改善箇所説明図

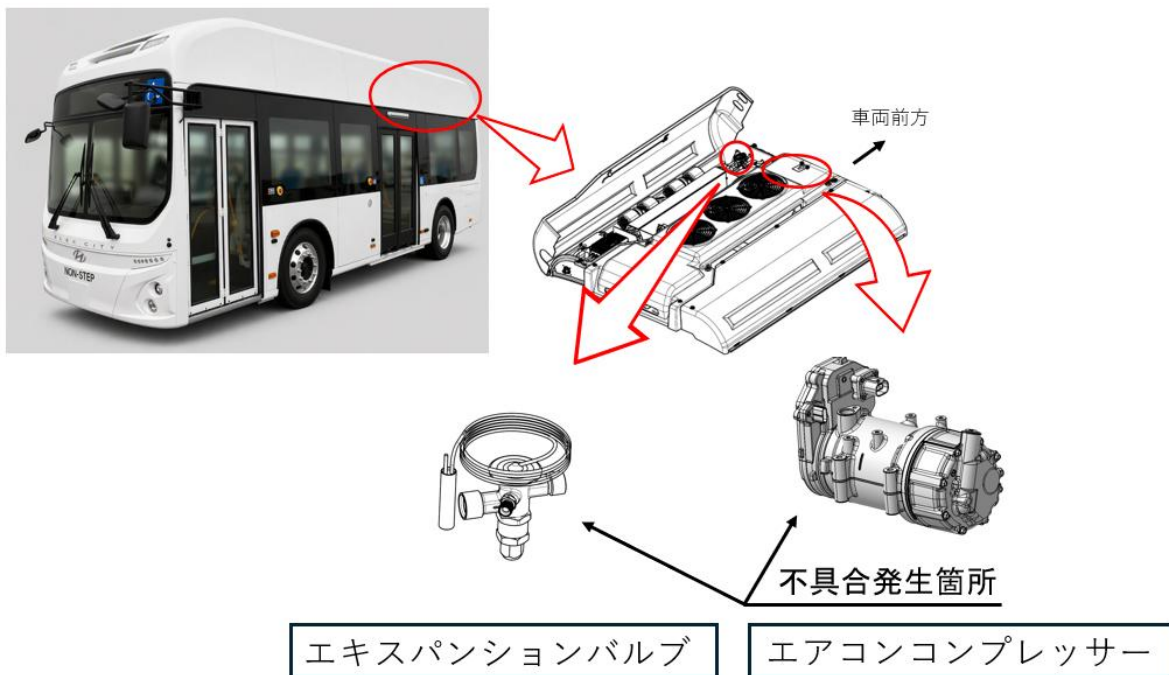
エアコン装置において、エキスパンションバルブの設計検討が不十分なため、冷媒の気化が十分に行われず、液状でコンプレッサーに流入することがある。そのため、コンプレッサー内部部品に負荷がかかって損傷し、冷房性能が低下するおそれがある。

全車両、エキスパンションバルブの開度を調整する。なお、走行距離が 1,000km 以上の車両についてはコンプレッサーを新品に交換する。
